Addendum Addenda

No./No 2

Project Description / Description de projet U-61 Asbestos Containing Fireproofing Removal and Cladding Replacement		
Project No./No de projet 5698	Departmental Representative / représentant ministériel Benoit Huot	Date 15 Dec 2020
Solicitation No./N° de sollicitation 20-58082		
Notice: This addendum shall form part of the tender documents and all conditions shall apply and be read in conjunction with the original plans and specifications.		
Nota: Cet addenda fait partie intégrale des dossiers d'appel; toutes les conditions énoncées doivent être lues et appliquées en conjonction avec les plans et les devis originaux.

PROJET : PROJET NO. = 5698
ÉDIFICE U-61 (CAMPUS UPLANDS)
U-61 AMÉLIORATIONS EXTÉRIEURES DE LA PARTIE SUPÉRIEURE DU
REVÊTEMENT DU TARMAC AVEC TRAVAUX DE DÉSAMIANTAGE

2 PLAN DU TOIT
A02 1:200

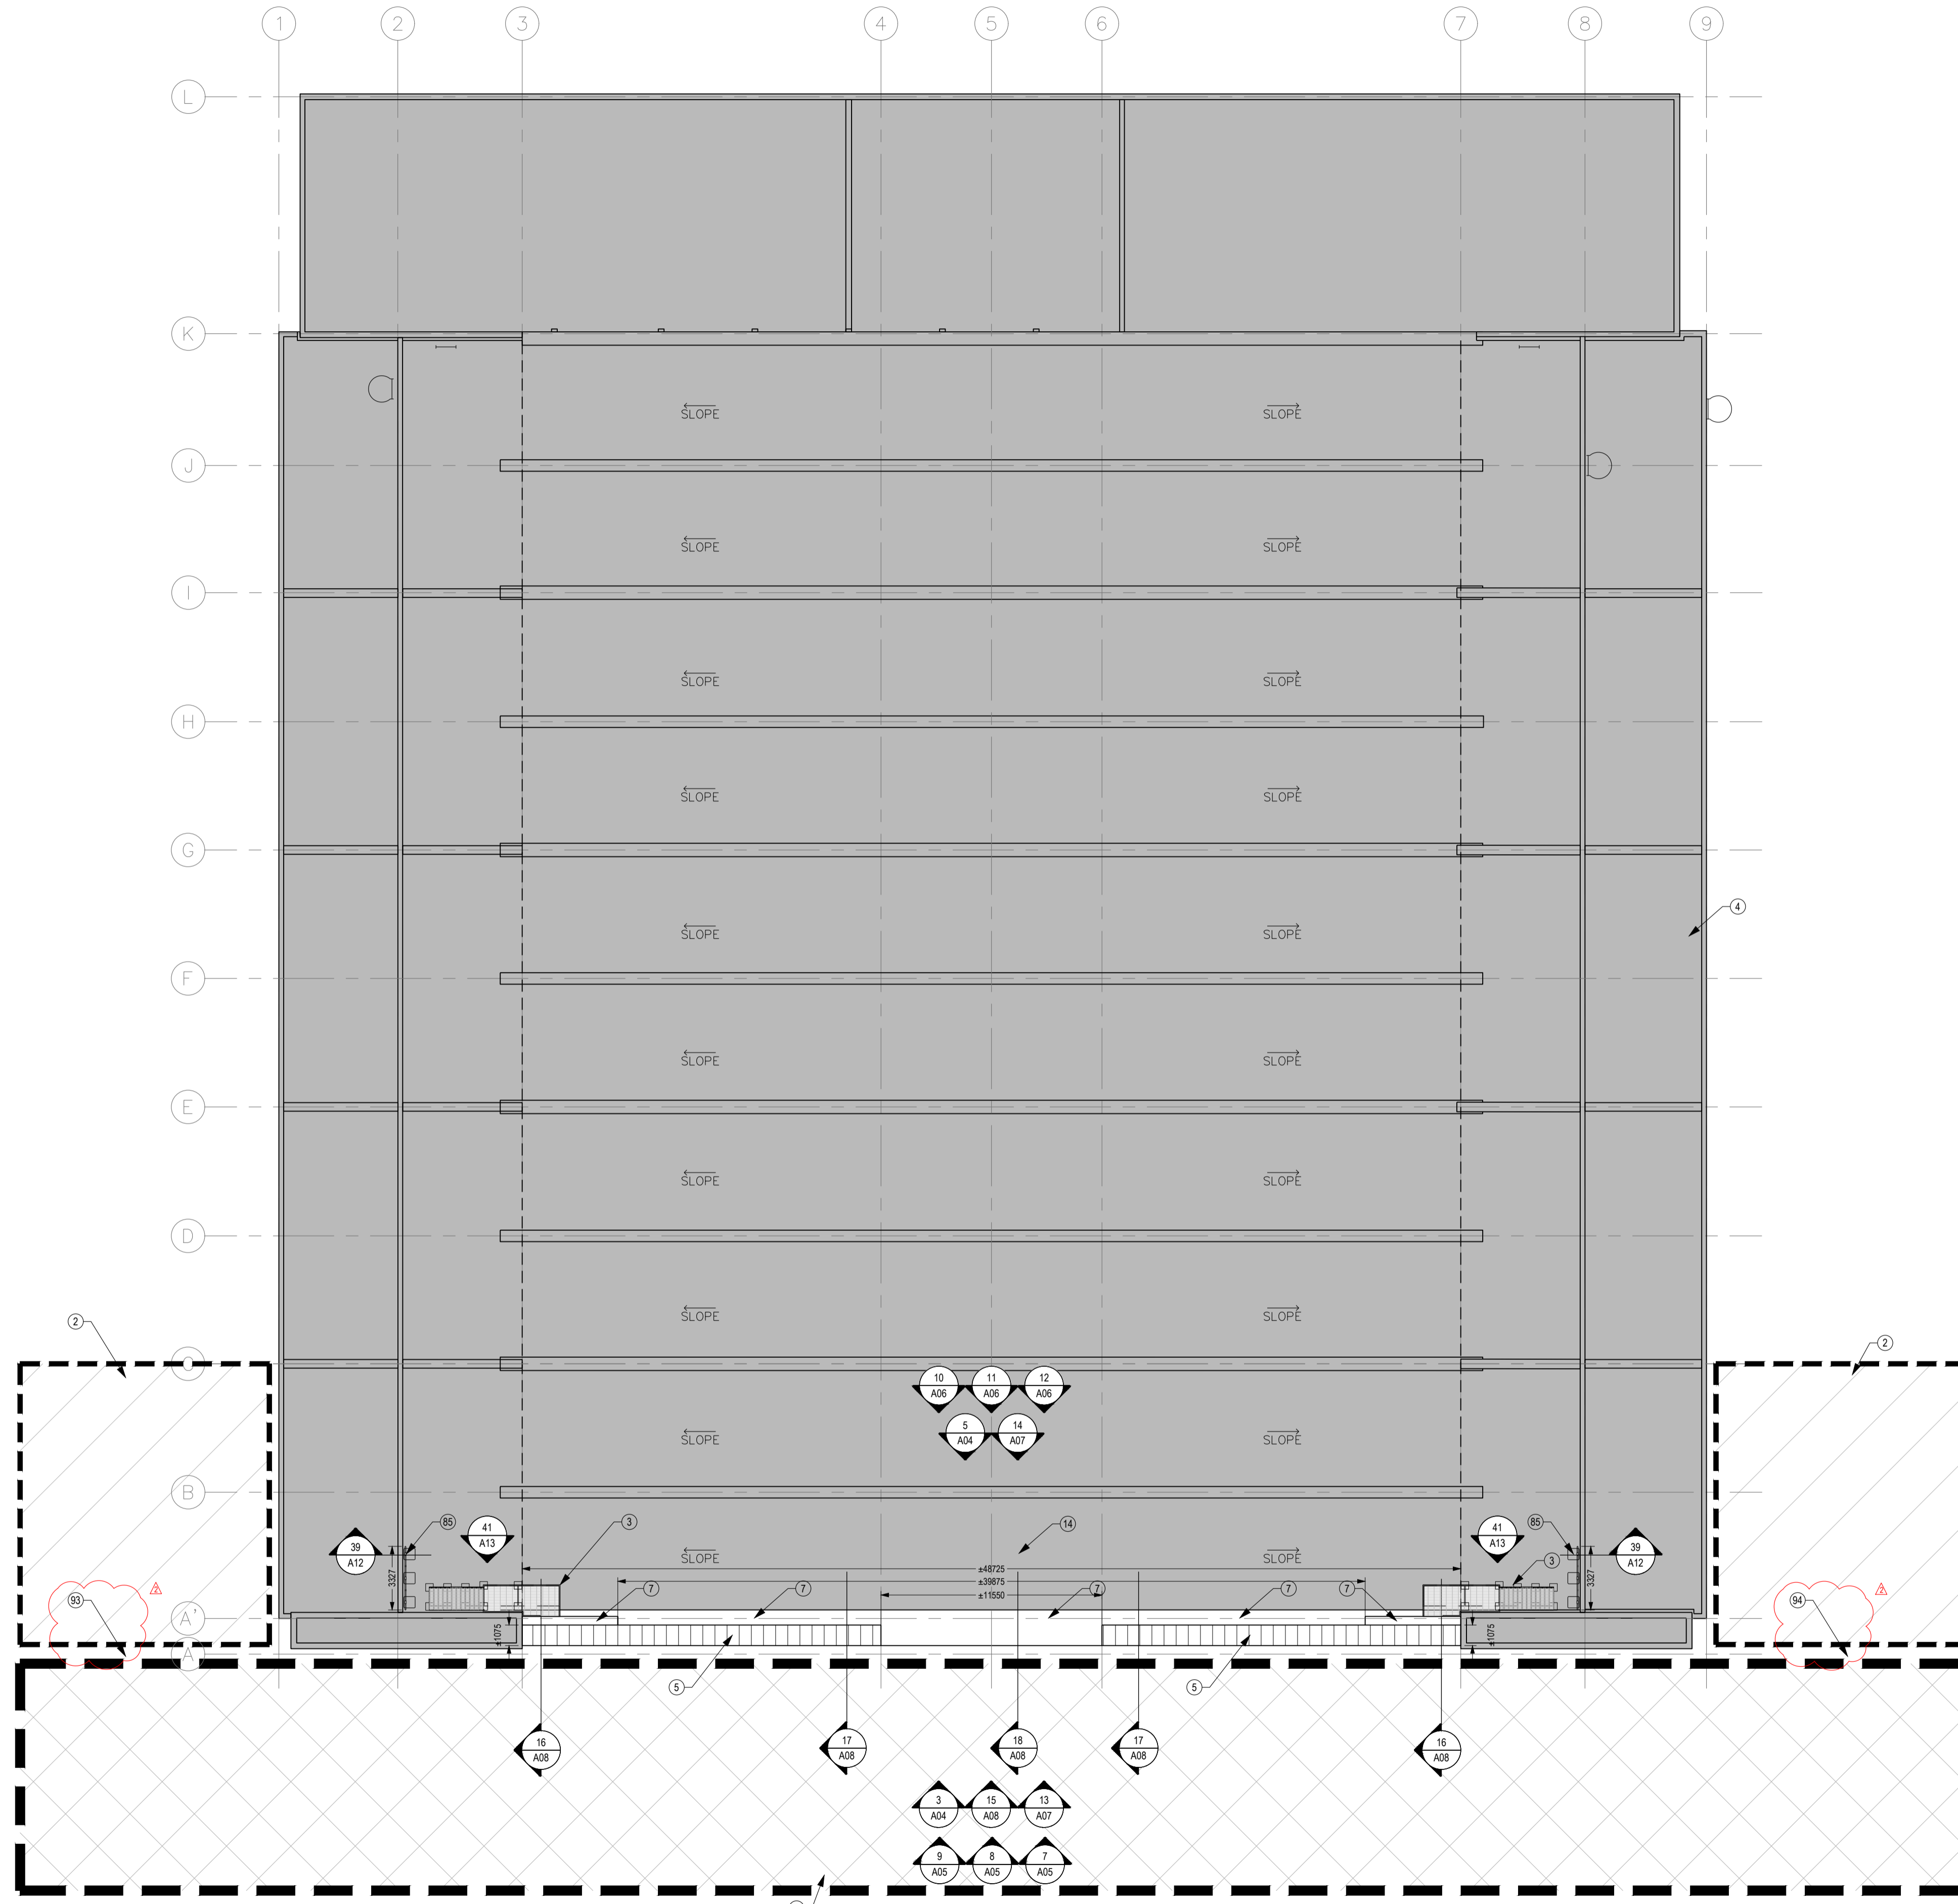
Il y a une porte d'accès dans la clôture séparant le tarmac et le côté ouest du bâtiment. Seulement un des deux côtés a cette porte d'accès qui permet le passage des matériaux. Les notes 93 et 94 ont été ajoutées aux dessins à la page A02.

14 ÉLÉVATION NORD DU MUR SUD PARTIELLE
A07 1:50

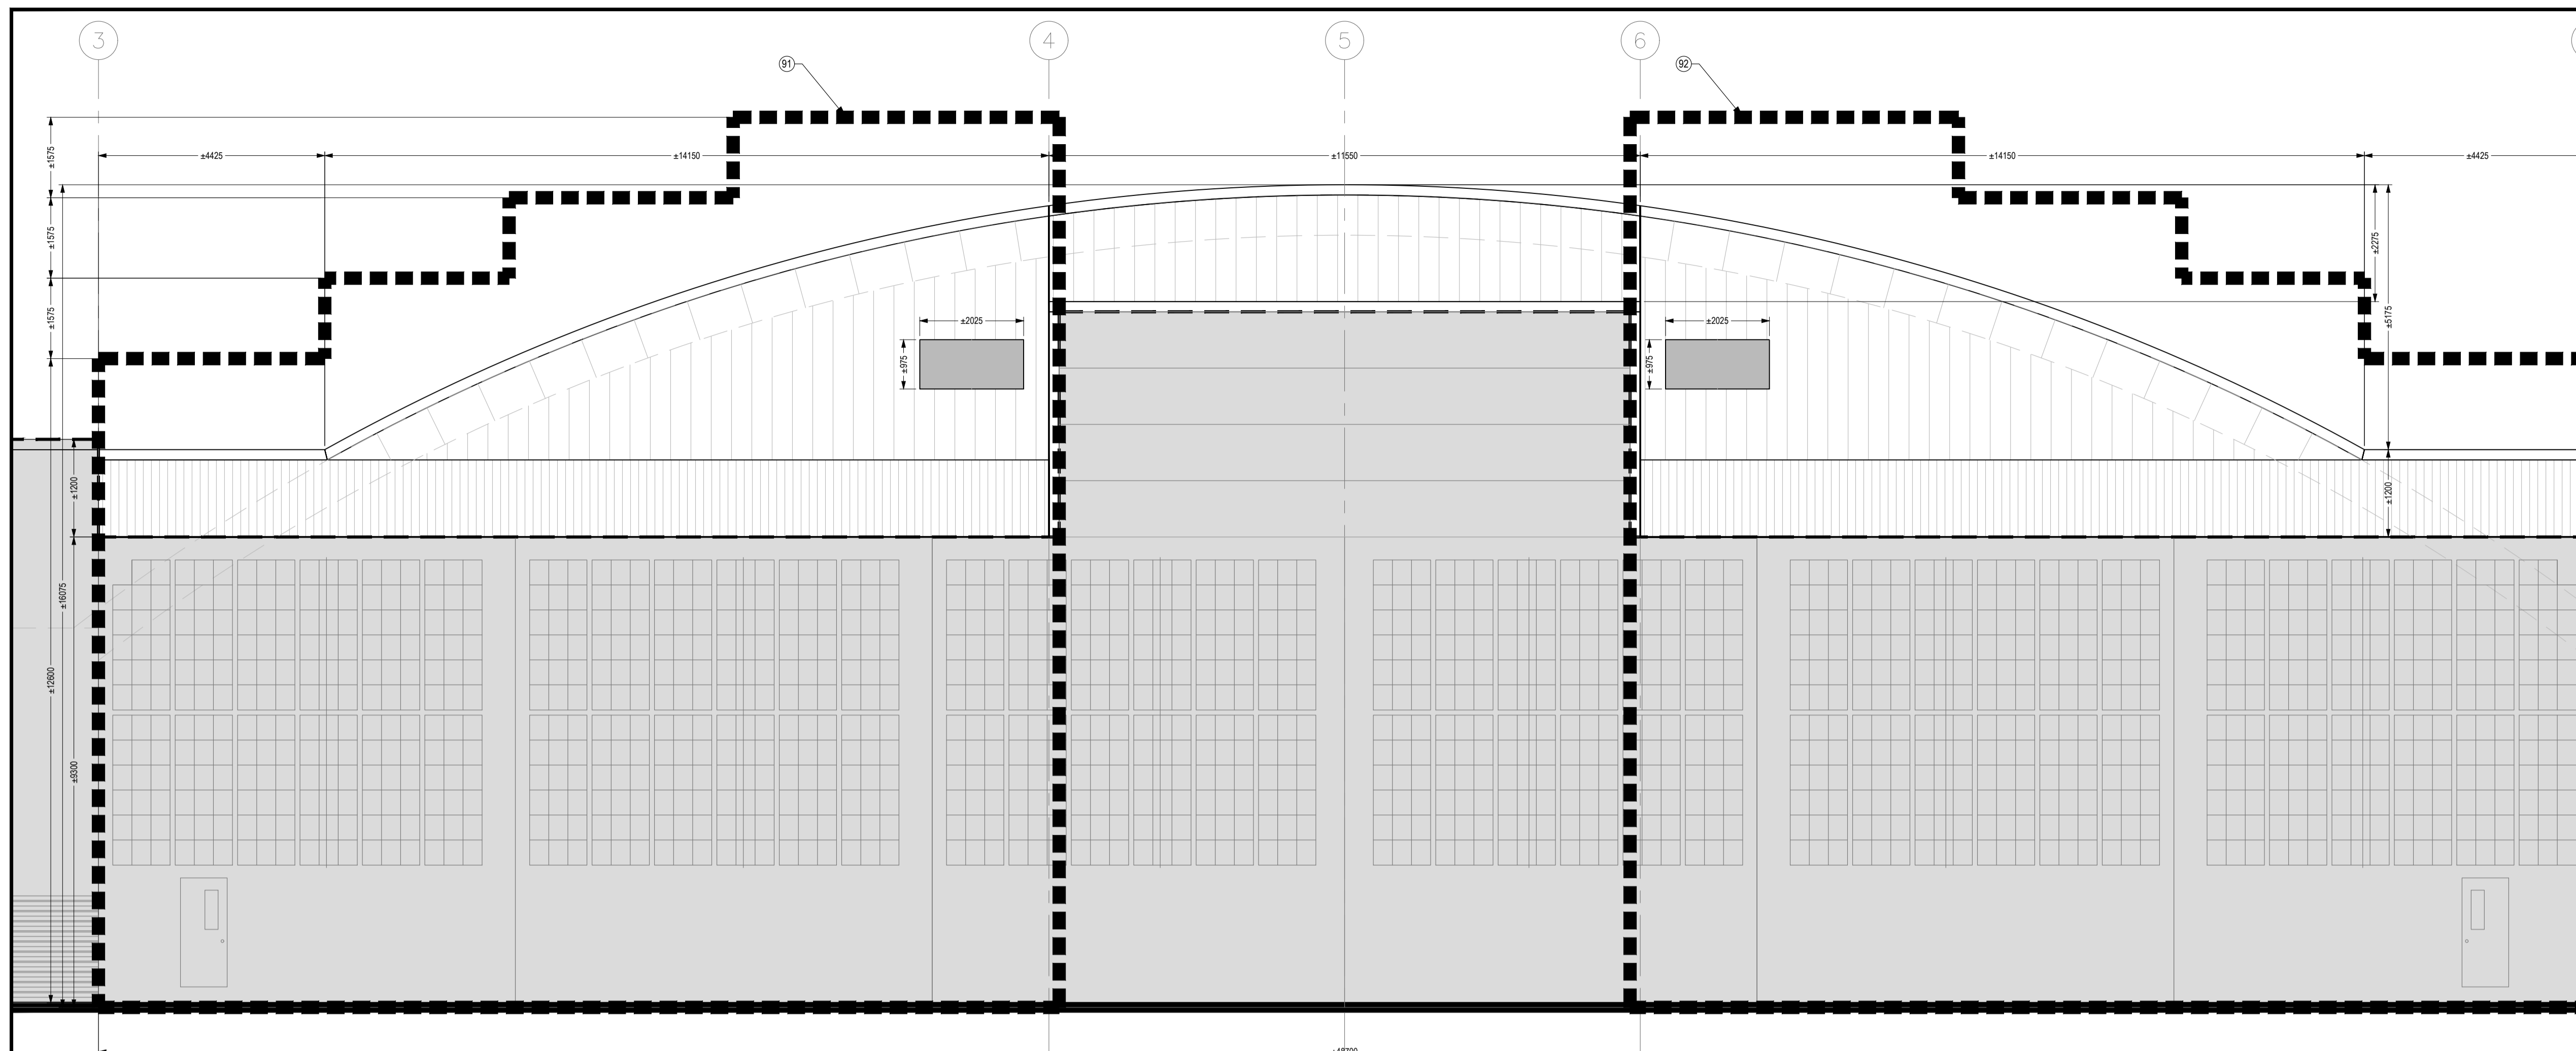
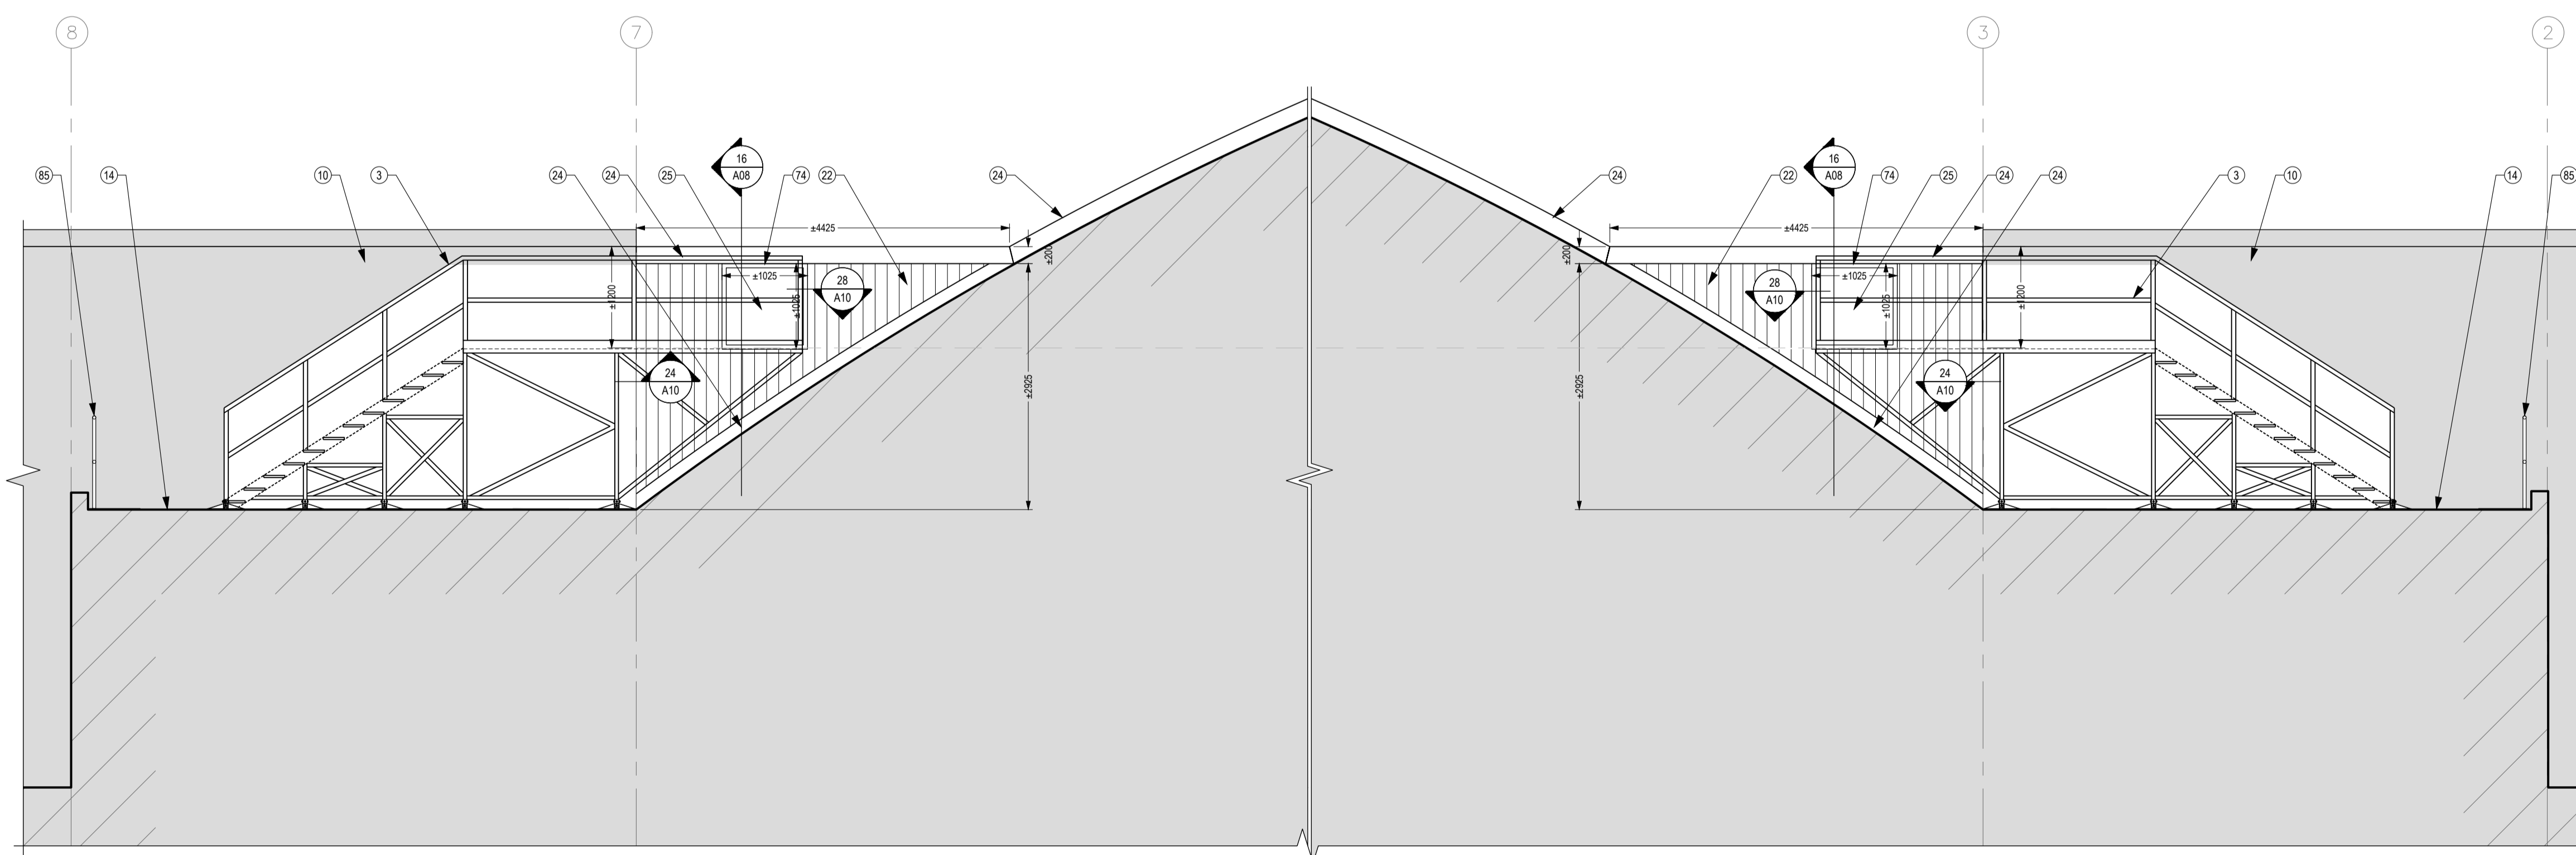
Note architecturale 85, dessin 5698-A07. Veuillez fournir les spécifications pour les attaches et pour les garde-fous à la structure existante.

Veuillez-vous référer à la avec la nouvelle section fournie; Section 05 52 00 - Système de garde-corps et plate-forme modulaire en toiture.
